会計検査の指摘事例とその解説(91)

2. 耐震設計計算を行わず固定も十分でなく

3. 制御盤1面分を2面として計算

図-1 灯火運用卓の概念図

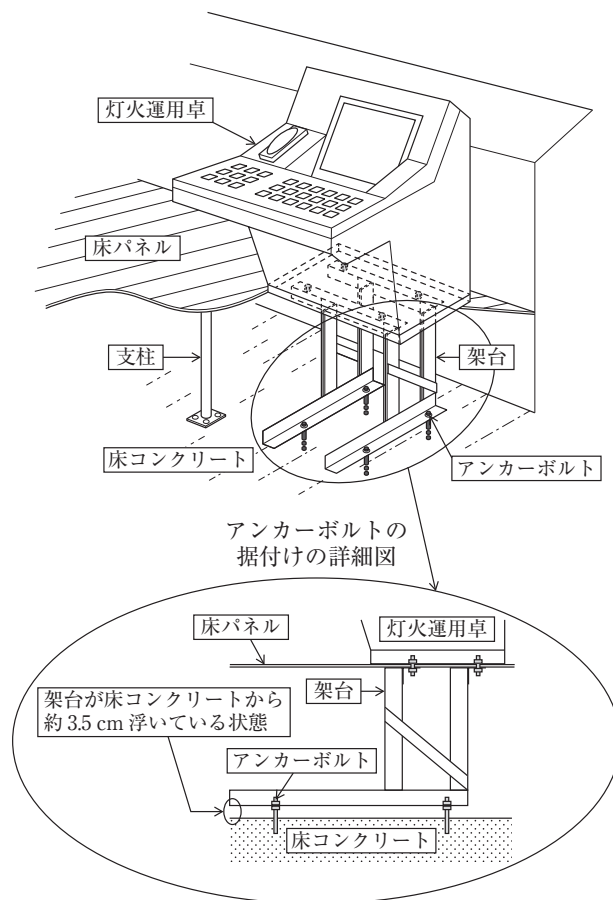
そして、再利用した旧管制塔の架台の高さが、新管制塔の床コンクリートと床パネルとの間の高さより低かったことから、架台が床コンクリートから約3.5cm浮いた状態のままアンカーボルトで固定され、架台と床コンクリートの間においてアンカーボルトが露出するなどして、架台は床コンクリートに十分に固定されていませんでした（図-1）。このため、地震時に灯火運用卓に作用する水平力等によりアンカーボルト等が損傷し灯火運用卓は転倒するなどのおそれがある状態となっていました。

本件の担当調査官によれば、発見の端緒は、設計計算書がなく、据付状況を確認できる施工写真もなかったことから、床パネル下部の施工状況を確認し

たところ、床コンクリートに架台の影があり、これにより架台の底面と床コンクリートの間に空隙が生じてアンカーボルトが露出していることを発見したことによるとのことで、手直し工事は、耐震設計指針に基づいた設計計算を行った後に令和2年3月までに手直し工事を完了するとのことでした。
